工事監査結果報告

令和元年度工事監査結果報告書の提出について

【別紙1】 令和元年度福岡県田川市工事技術調査報告書

工事技術調査報告書

現場状況

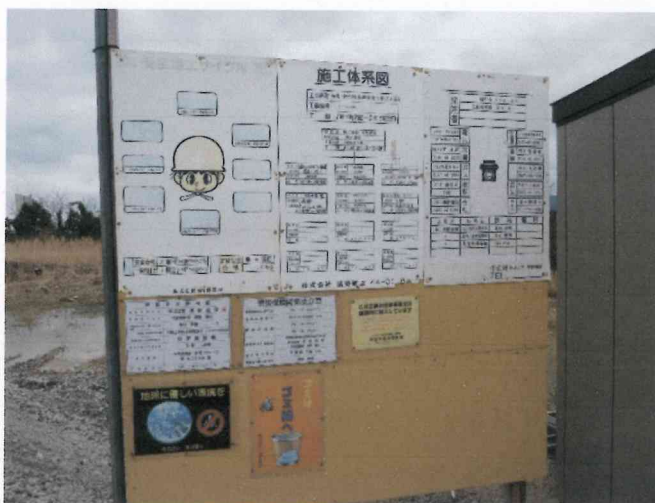
工事現場は、作業員1人で側溝の基礎砕石の作業をしているのみであり、重機等を利用した作業は行っていない。

請負者（株式会社浦野建設の現場代理人）に対して協議会の議事録と巡視記録簿の提示を求めたが、記録簿はなく、協議会の設置や現場内の安全巡視も実施していないとのことであった。労働安全衛生法第30条第1項に協議組織の設置および運営を行うこと、作業間の連絡および調整を行うこと、作業場所を巡視すること等となっている。

交通規制用のクッションドラムは、中に重し（水袋等）がなかった。正しい使い方をしないと、第三者車両の衝突や接触の際の衝撃を緩和・吸収するという機能を発揮できない。また、看板は転倒

防止のための重りを置いていなかった。

交通規制用のクッションドラムは、ドラム内に重し(水袋等)が無かった。正しい使い方をしないと、第三者車両の衝突や接触の際の衝撃を緩和・吸収するという機能を発揮できない。また、看板は転倒防止のための重りを置いていなかったため、風で倒れて第三者災害に繋がる恐れがある。
